Oggetto: [ID_VIP: 7405] **SASSARI (SS) - Progetto di un impianto denominato "AGRIVOLTAICO MACCIADOSA" della potenza complessiva di 55,55 MW (già 80,88 MWp) (lato DC) nel comune di Sassari.**
Procedura riferita al Decreto legislativo n. 152 del 2006 – VIA (art. 23 - PNIEC)
Proponente: Pacifico Cristalli S.r.l.
Parere tecnico istruttorio della Soprintendenza speciale per il PNRR.

OGGETTO: (ID_VIP: 7405). Sassari (SS). Progetto di un impianto denominato "Agrivoltaico MACCIADOSA" della potenza complessiva di 80.88 MWp (lato DC) nel comune di Sassari. Procedura riferita al Decreto legislativo n. 152 del 2006 - VIA (art. 23 - PNIEC).

Proponente Pacifico Cristallo S.r.l.

(da SIA, elaborato integrativo ver. 01 del 30/08/2022, p. 85)

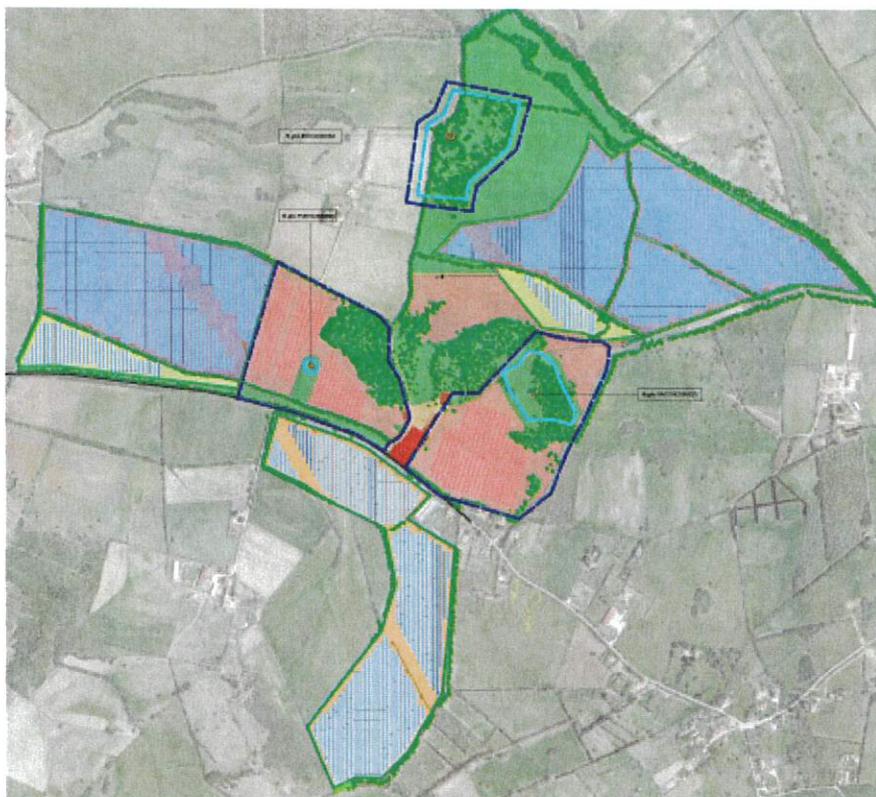
CONSIDERATO che, nonostante le modifiche apportate al layout del nuovo impianto agrivoltaico, le relative strutture industriali si posizionano comunque nell'area dichiarata di interesse culturale ai sensi della Parte II del D.Lgs. n. 42 del 2004 con il DM n. 193, 11/07/1983, ma anche come areali posti a corona della medesima area e delle ulteriori zone tutelate per legge ai sensi dell'art. 142, comma 1, lett. m. del medesimo decreto legislativo o quali beni paesaggistici tipizzati ed individuati dal Piano paesaggistico regionale:

CONSIDERATO che la realizzazione dei pannelli fotovoltaici costituisce, anche nel caso qui proposto, un elemento di dissonanza rispetto alla conservazione dell'area vincolata con il Decreto ministeriale 11 luglio 1983, ma anche del contesto di giacenza più generale dei beni culturali archeologici e paesaggistici presenti nell'immediato interno:
